PROCESSO Nº052/2026 – LICITAÇÃO ELETRÔNICA INTERNACIONAL Nº027/2026

OBJETO: Aquisição de EQUIPAMENTOS PARA LINHAS DE EMBALAGENS PRIMÁRIAS, SECUNDÁRIAS E TERCIÁRIAS PARA BLÍSTERES, bem como os serviços essenciais de FAT (*Factory Acceptance Test*), SAT (*Site Acceptance Test*), instalação, qualificações, treinamentos, *start-up* e acompanhamentos dos produtos para cada equipamento, conforme as especificações e disposições contidas no TERMO DE REFERÊNCIA – ANEXO I.

Antes de podermos apresentar uma proposta vinculativa de preço fixo para os códigos ERUP 038-2025 (linha de embalagem blister primária e secundária, ERU Rev. 003, maio de 2026) e ERUP 0013-2024 (empacotadora automática de caixas, ERU Rev. 003, setembro de 2025), solicitamos à LAFEPE que esclareça os pontos abaixo. Os números dos itens referem-se aos respectivos códigos ERU. Trabalhamos com base na tradução para o inglês; caso a redação não esteja clara, agradecemos a indicação do original em português. Por favor, insira suas respostas na coluna à direita.

10 PLANTA BAIXA LAYOUT PAVIMENTO TÉRREO

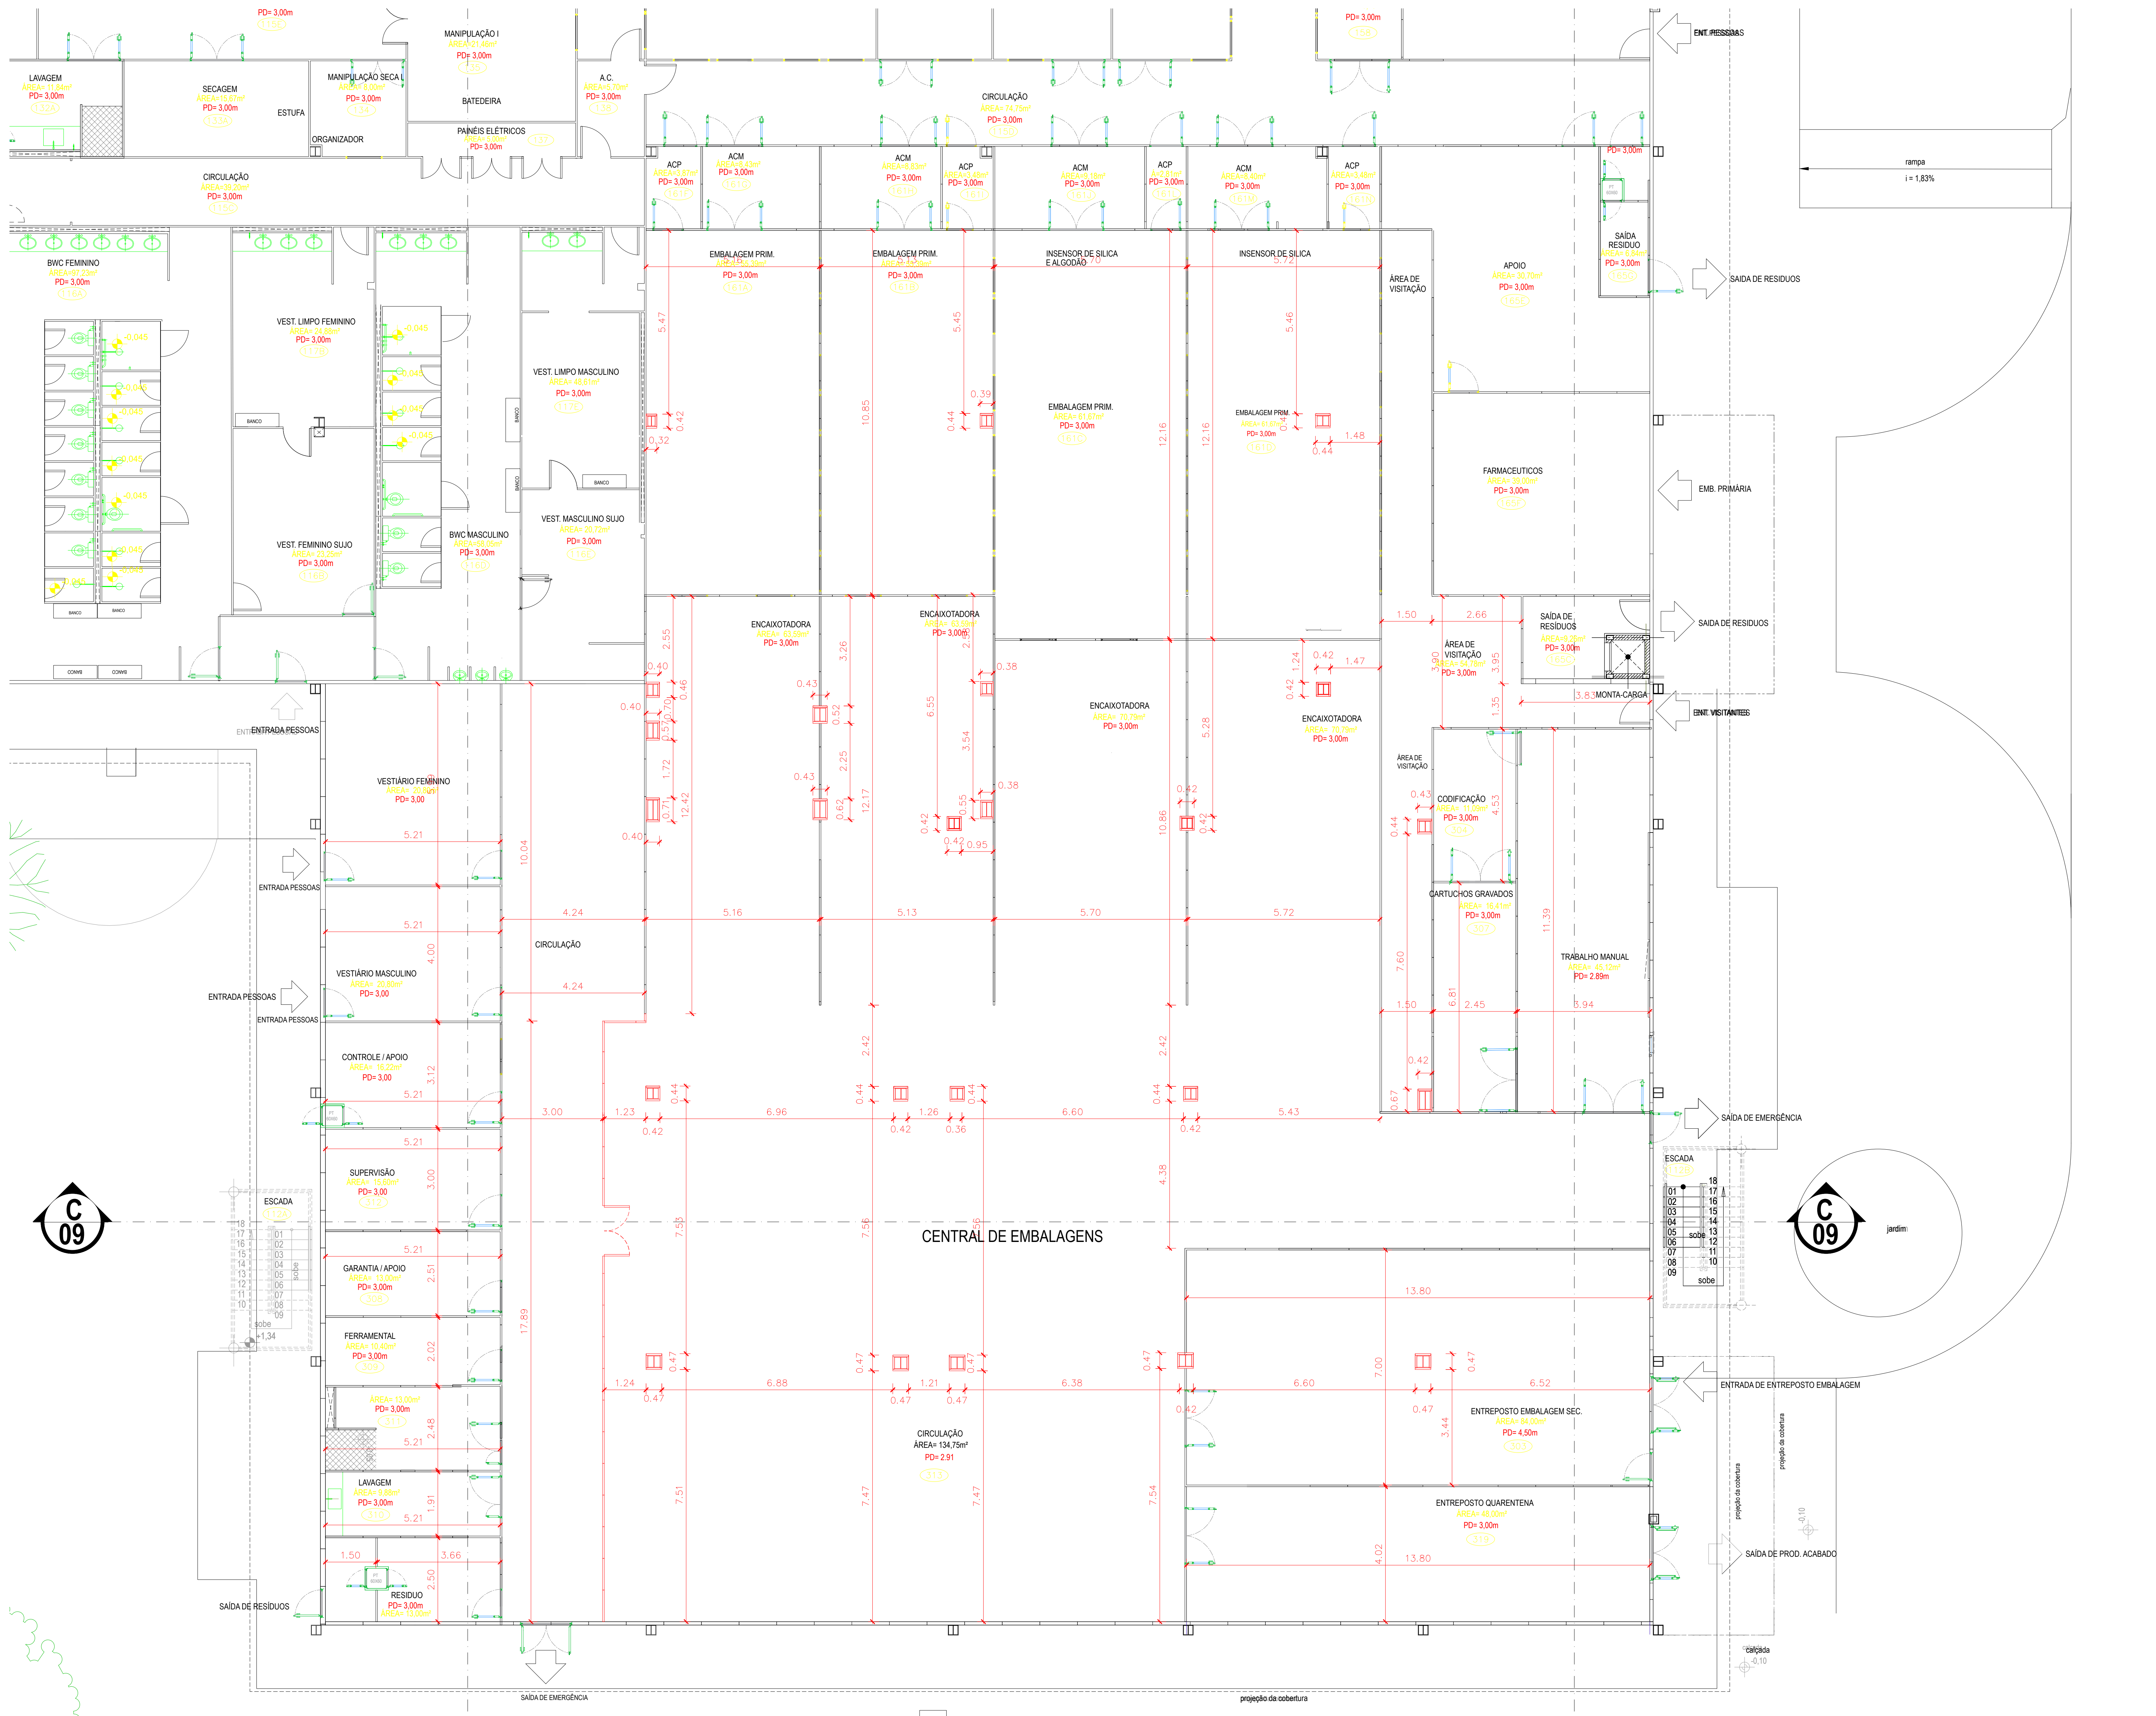
22	3.2.1, Anexo I	Layout Por favor, envie a planta da sala em formato DWG/PDF com a posição das portas, a capacidade de carga do piso e as conexões do teto.	<i>A área demandante informa que:</i> A planta será anexada ao processo.
